改善箇所説明図

リアショックアジャスターマウントブラケット

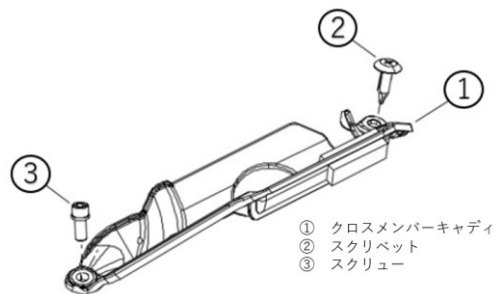
不具合箇所

リアショックアジャスターのマウントブラケットにおいて、強度検討が不十分なため、エンジン高回転時の車両振動により、当該ブラケットが共振し亀裂が発生することがある。そのため、亀裂が進展して破断し、リアショックアジャスターが脱落しリアタイヤと接触することで、リアタイヤのトレッド面が削れ、タイヤ空気圧が低下し、走行中にバランスが取れなくなり転倒するおそれがある。

改善措置の内容

全車両、リアショックアジャスターにクロスメンバーキャディを追加する。
なお、リアショックアジャスターのブラケットを点検し、損傷があれば新品に交換する。
